Exchangeable as set

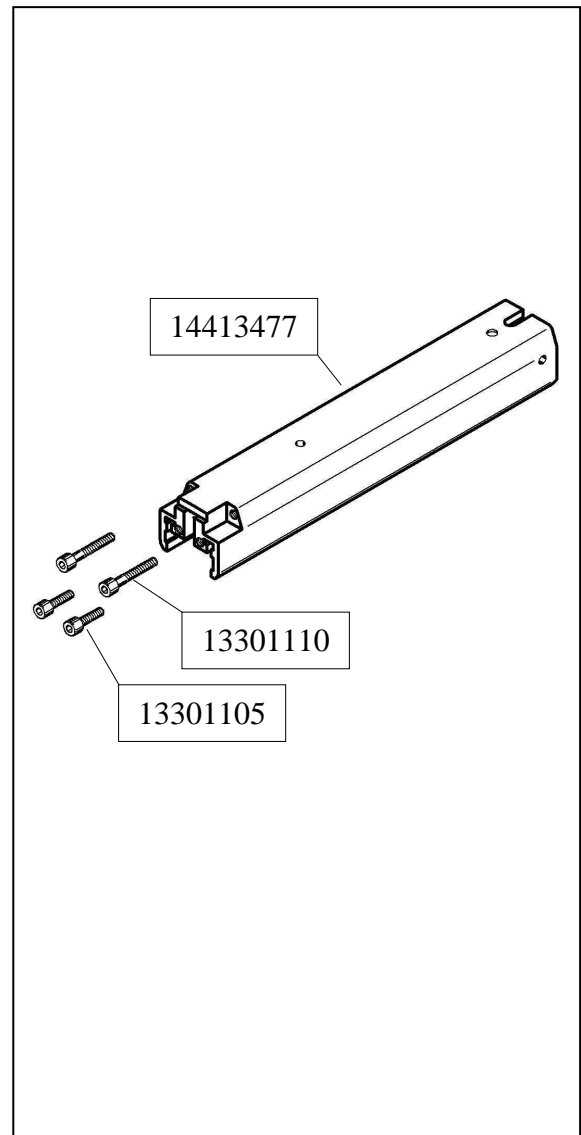
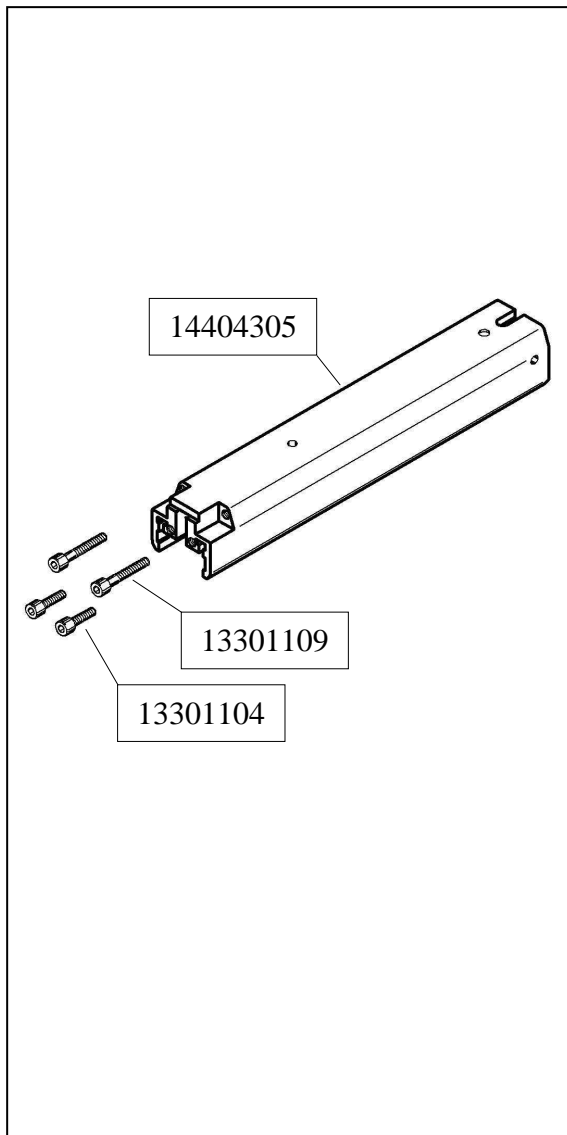
In den oben angegebenen Geräten wird die Abdeckschiene (14404305) ersetzt durch die Abdeckschiene (14413477). Die Zylinderschrauben M4x25 (13301109) werden ersetzt durch die Zylinderschrauben M4x30 (13301110) und die Zylinderschrauben M4x12 (13301104) werden ersetzt durch die Zylinderschrauben M4x16 (13301105).

In the devices above the Cover 14404305 is replaced by the Cover 14413477. The Allen bolts M4x25 (13301109) are replaced by the Allen bolts M4x30 (13301110) and the Allen bolts M4x12 (13301104) are replaced by the Allen bolts M4x16 (13301105).
